DATUM 2026.06.10
dossier 25.008
plannr. 010

PLAN INHOUD Nieuwbouw woning met zorgwoning en B&B
schaal 1:50
Plan titel digitaal BA_WONING_S_N_21_Snede AA

BOUWPLAATS
Armand Bourdonlaan 1
9051 Sint-Denijs-Westrem

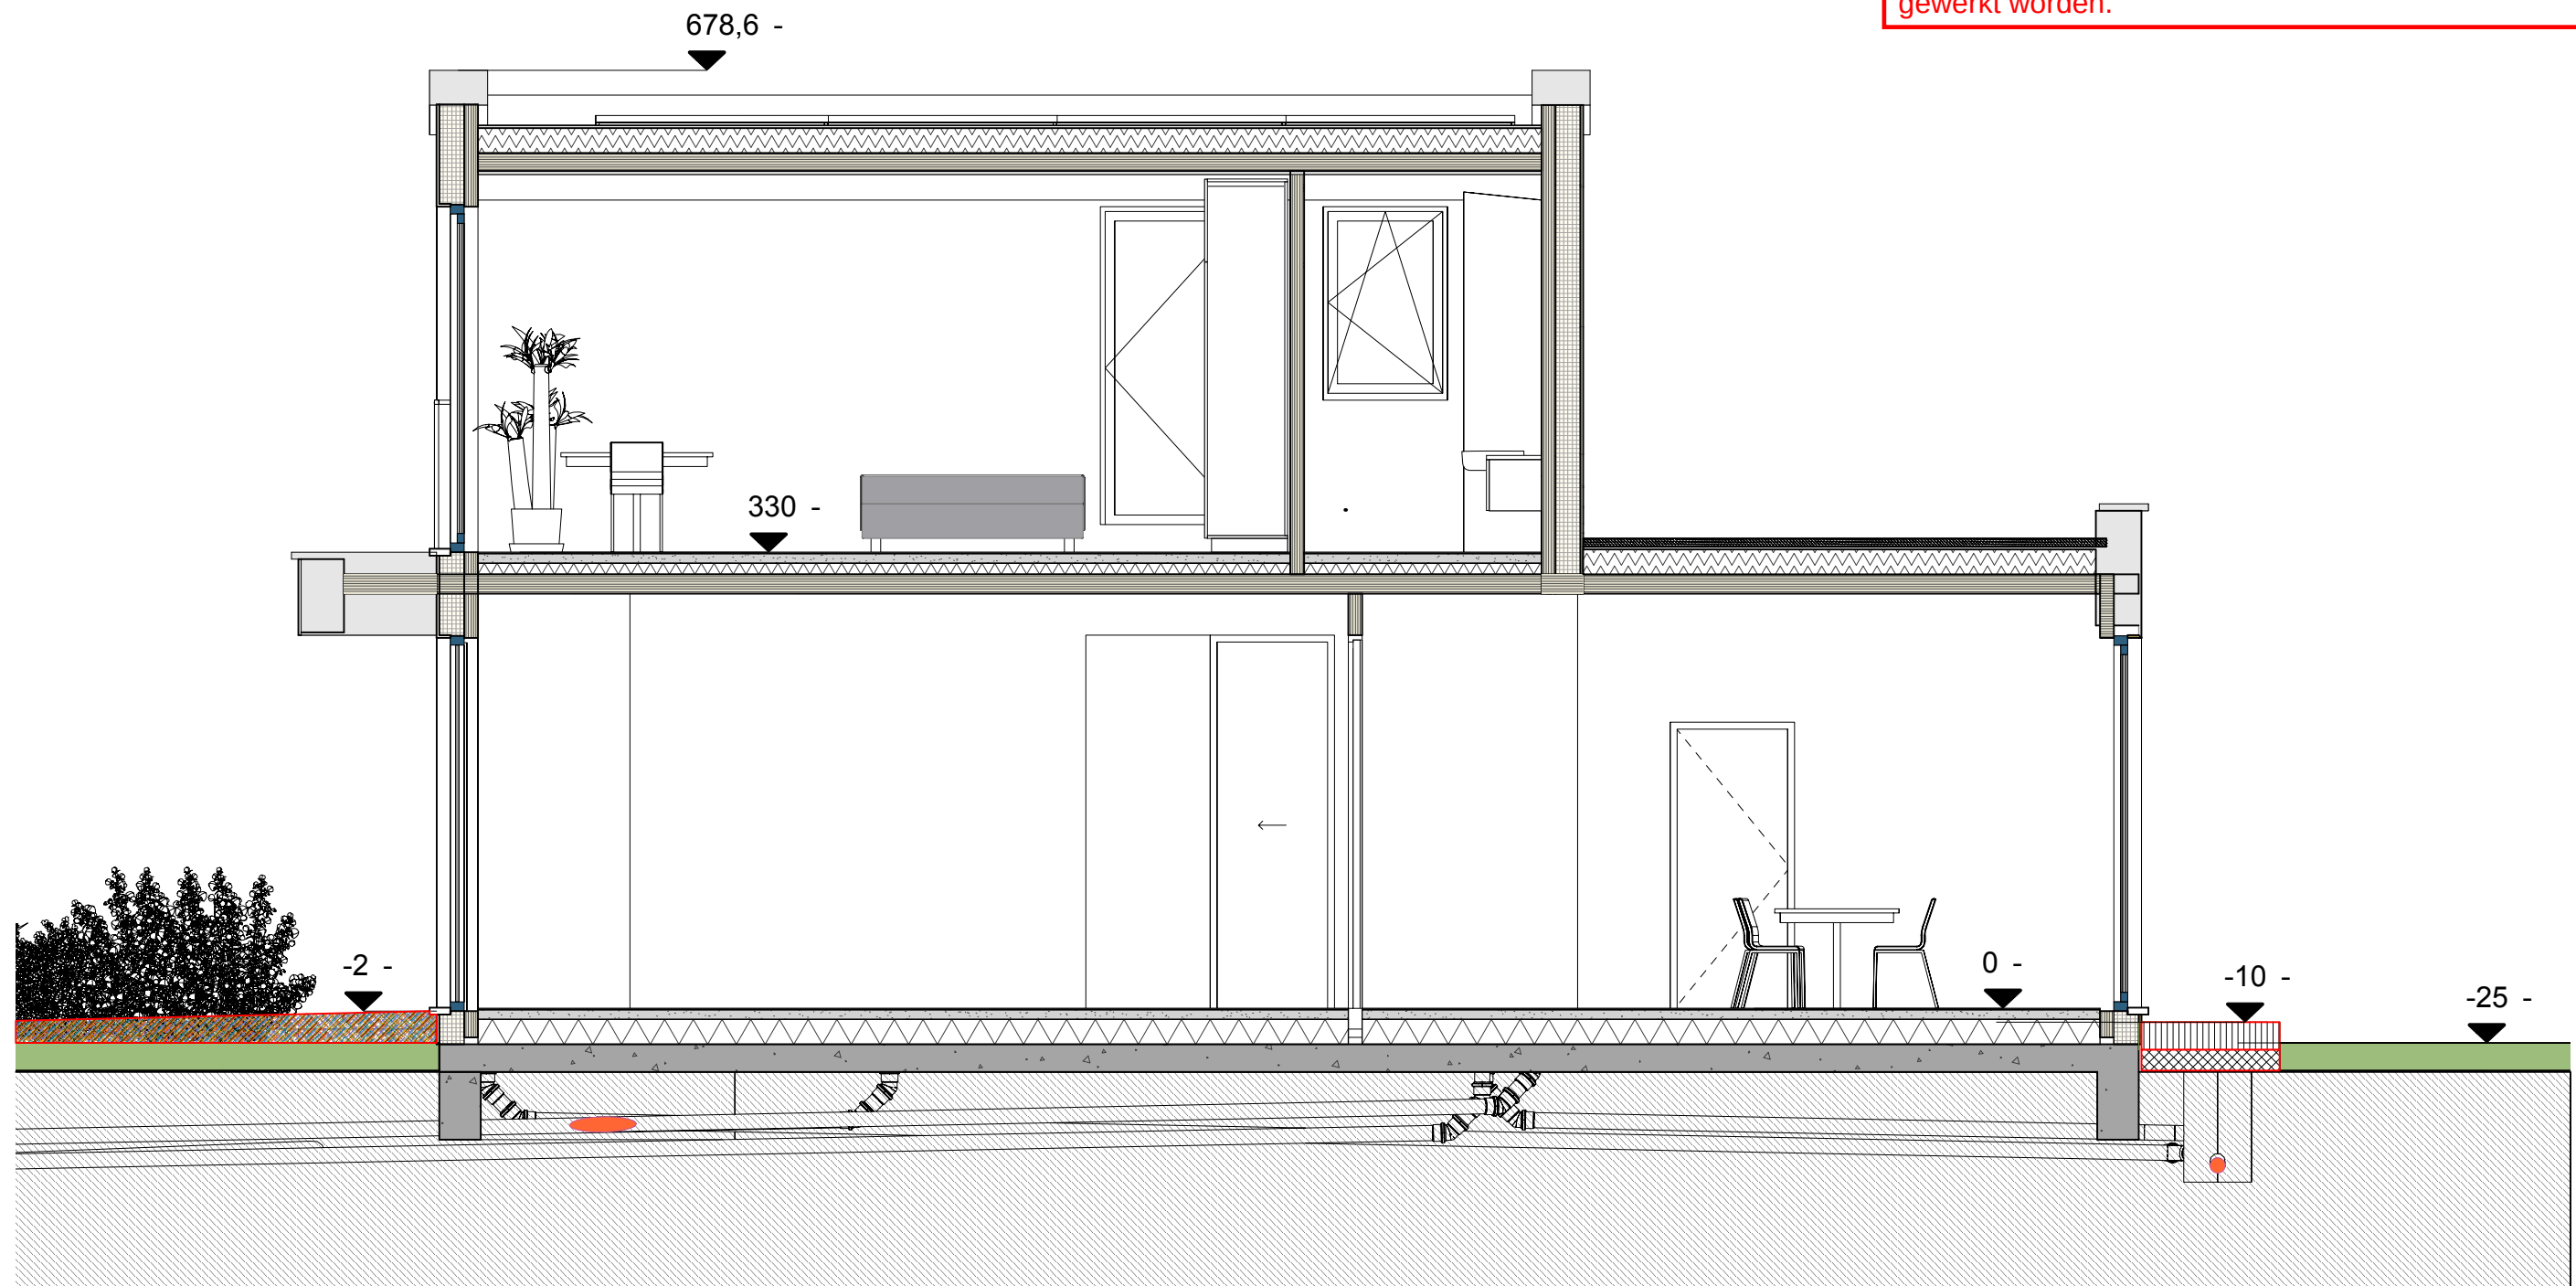
ZIE BIJZONDERE VOORWAARDE(N)

Overstromingen

De tuin (met uitzondering van de oprit) mag niet worden opgehoogd. Verhardingen rond het huis (inclusief terras) dienen niet opgehoogd te worden. Indien een aangesloten terras/verharding gewenst is, kan met een vlonderconstructie gewerkt worden.
